**Европейская экономическая комиссия****Комитет по внутреннему транспорту****Всемирный форум для согласования Правил  
в области транспортных средств****Сто восемьдесят третья сессия**

**Соглашение 1958 года:****Предложение по поправкам к Сводной резолюции  
по общей спецификации для категорий источников  
света (СР.5)****Предложение по поправкам к Сводной резолюции  
по общей спецификации для категорий источников  
света (СР.5)****Представлено Рабочей группой по вопросам освещения и световой  
сигнализации\* \*\***

Рис. 1 Основной чертеж

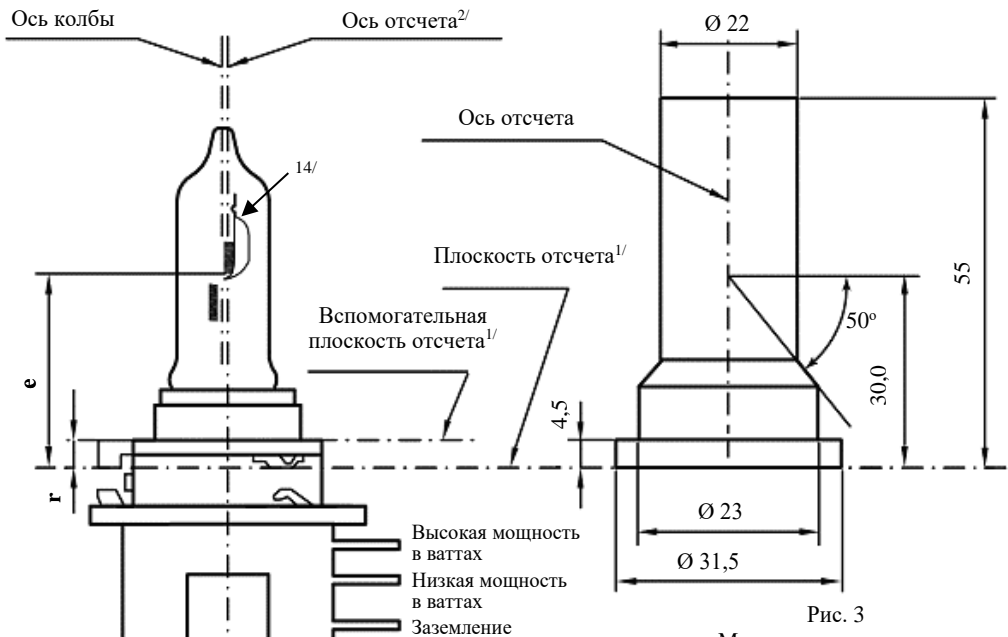
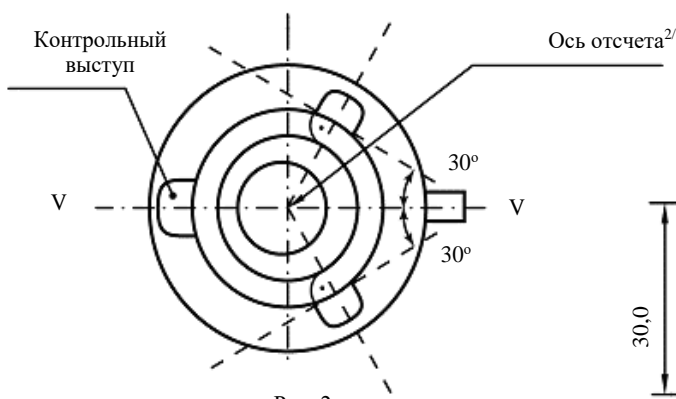
Спецификация H15/1, рис. 1 изменить следующим образом (включить стрелку, указывающую на внутреннюю экранирующую часть со сноской 14):

14/ Внутренняя экранирующая часть, не предназначенная для образования светотеневой границы».

Рис. 1  
Основной чертеж

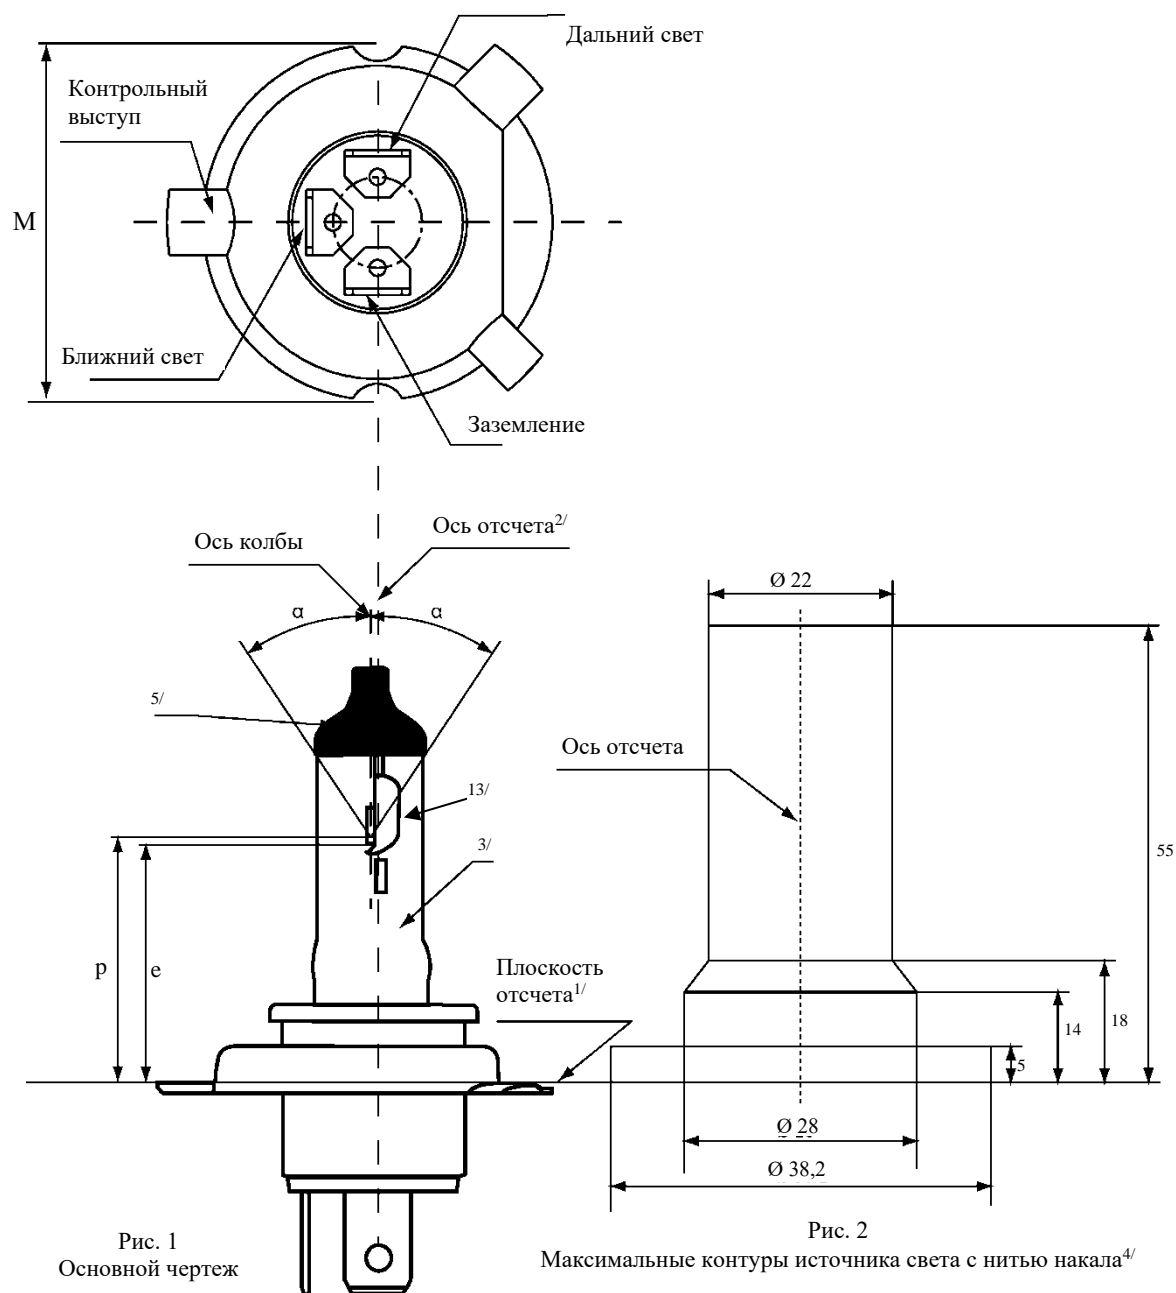
Спецификация H17/1, рис. 1 изменить следующим образом (включить стрелку, указывающую на внутреннюю экранирующую часть со сноской 13):

<sup>13/</sup> Внутренняя экранирующая часть, не предназначенная для образования светотеневой границы».

Рис. 1  
Основной чертеж

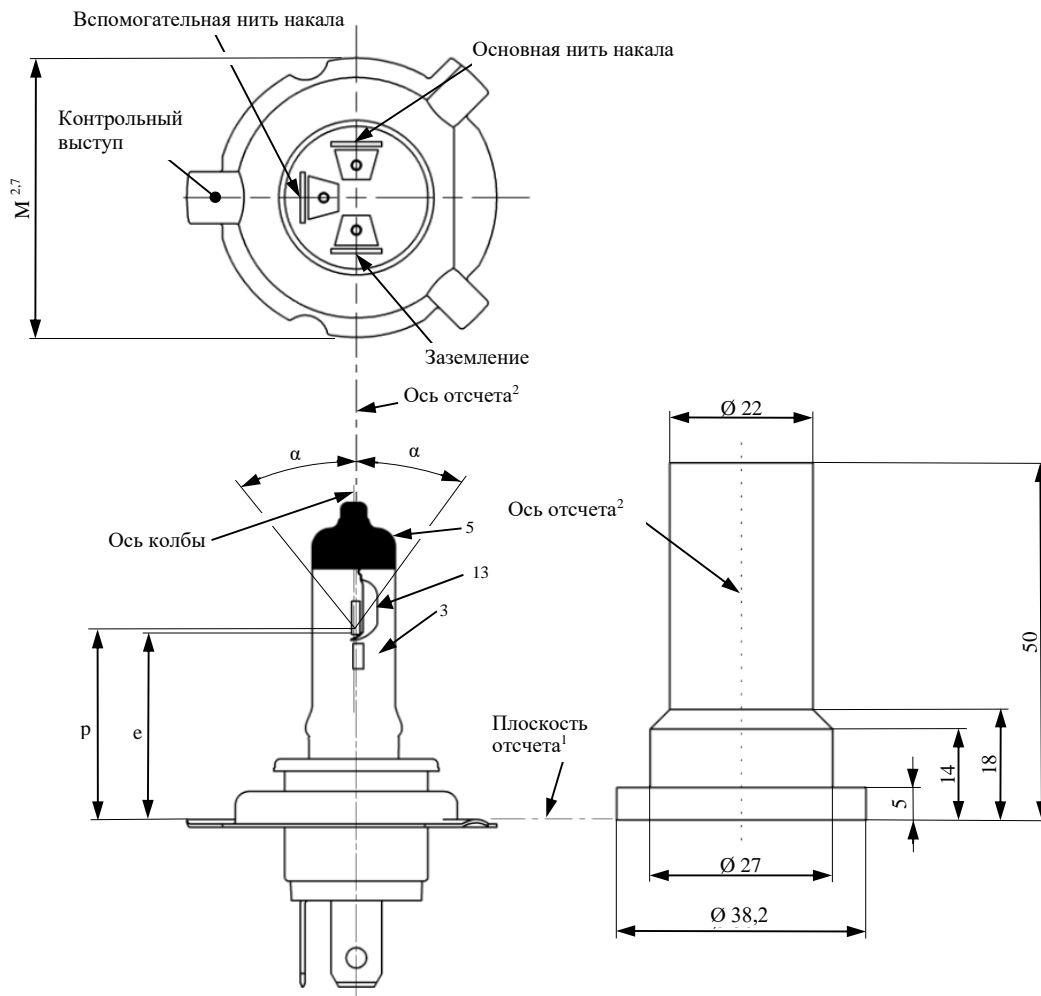
Спецификация H19/1, рис. 1 изменить следующим образом (включить стрелку, указывающую на внутреннюю экранирующую часть со сноской 13):

- <sup>13/</sup> Внутренняя экранирующая часть, не предназначенная для образования светотеневой границы».
